**OPLEGNOTITIE MER N207 ALPHEN AAN DEN
RIJN - LEIMUIDEN**

PROVINCIE ZUID-HOLLAND

29 mei 2013
076998435:C - Definitief
B02046.000002.01211

In de voorliggende Oplegnotitie MER N207 Leimuiden-Alphen aan den Rijn wordt onderzocht of de aanpassing van het voorkeursalternatief tot andere effecten leiden ten opzichte van het voorkeursalternatief uit het MER N207 Leimuiden-Alphen aan den Rijn.

Afbeelding 3 Alternatief 2+ (VKA oBP)) met nieuwe parallelweg aan de westzijde van de N207.
De brug Leidschevaart wordt vervangen.

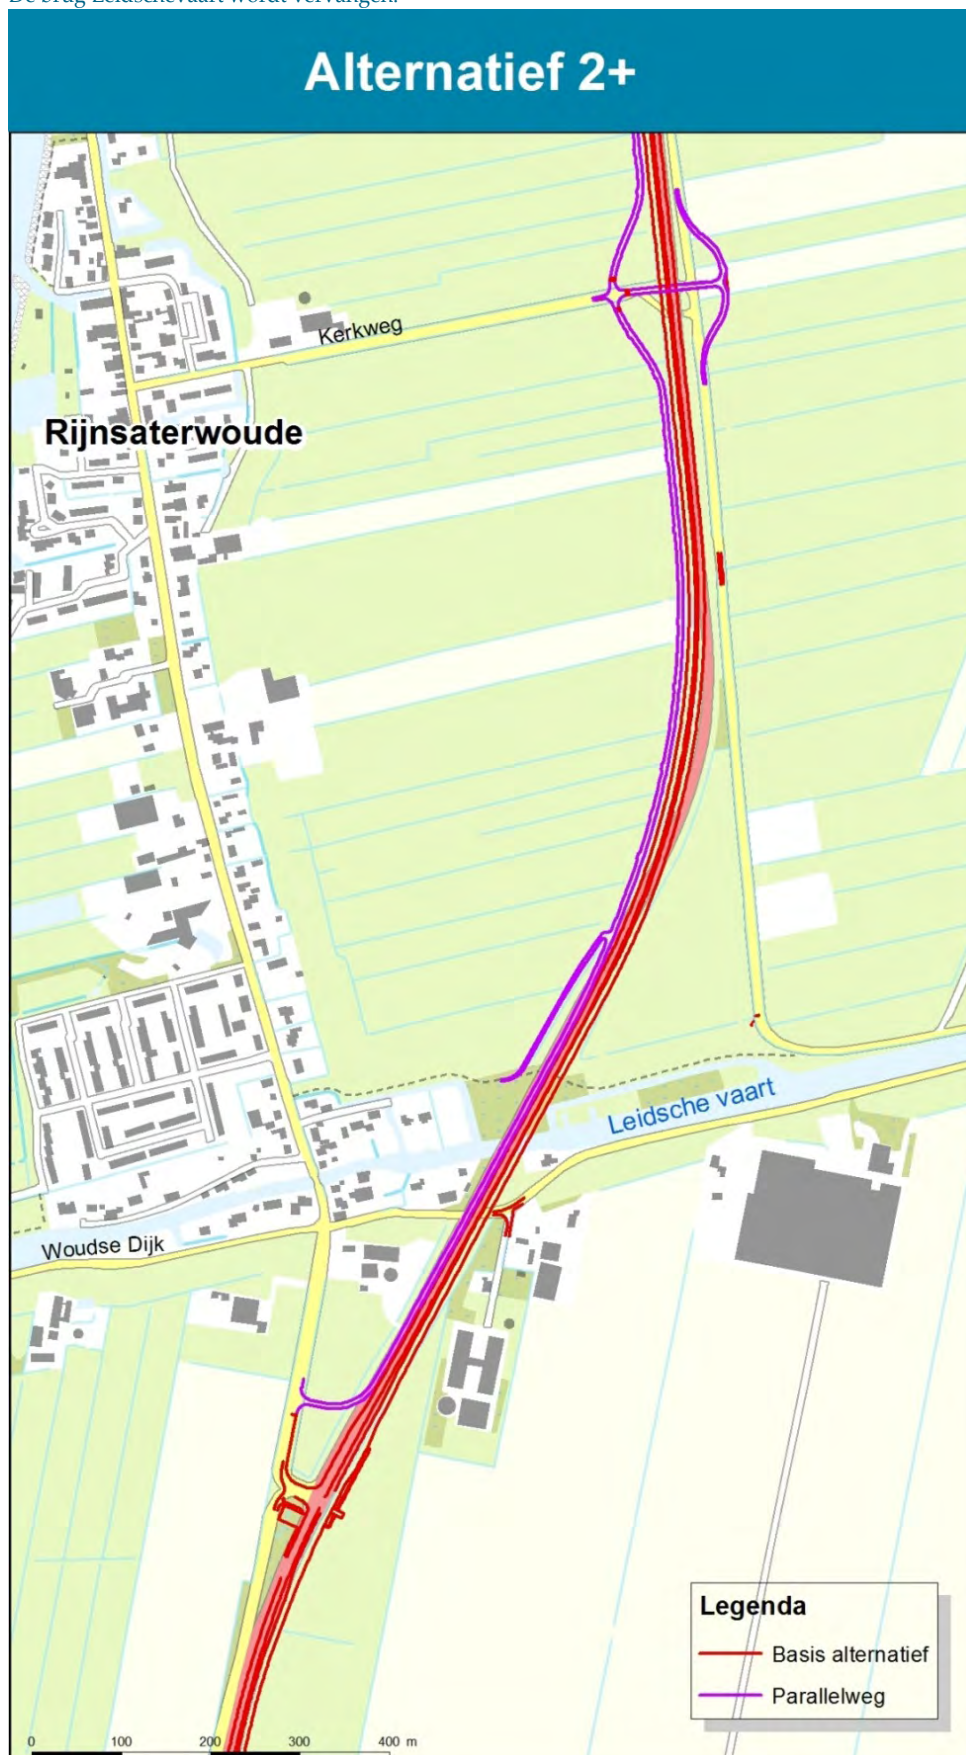
Het voorkeursalternatief (alternatief 2), zoals opgenomen in het MER en de voorontwerp bestemmingsplannen, is begin 2013 op de volgende specifieke punten aangepast in het ontwerp bestemmingsplan, zie ook Afbeelding 3 alternatief 2+:

- Tussen de Herenweg en de Kerkweg wordt aan de westzijde van de N207 een nieuwe parallelweg aangelegd (in plaats van aan de oostzijde zoals voorzien in alternatief 2):

- De parallelweg ligt daarmee nu aan de westzijde van de brug over de Leidschevaart in plaats van aan de oostzijde.
 - De bestaande oostelijke parallelweg wordt aangepast bij de Kerkweg en aangesloten op de Kerkweg (net als in alternatief 2)

- De aansluiting van de nieuwe parallelweg aan de oostkant van de N207 komt daarmee te vervallen. De parallelweg sluit rechtstreeks aan op de Herenweg in Rijnsaterwoude.

- De bushaltes op de oprit naar de brug over de Leidschevaart worden in zuidelijke richting verplaatst
- Tussen de brug over de Leidschevaart en de Vriezenweg wordt de N207 naar de westkant uitgebreid, in plaats van aan de oostkant. Aanpassing van de bestaande oostelijke parallelweg is alleen bij de Kerkweg nodig.

- Het is nu nog onbekend of de parallelweg tussen de Kerkweg en de Vriezenweg doorgetrokken wordt voor bestemmingsverkeer. Hier wordt nog over besloten.
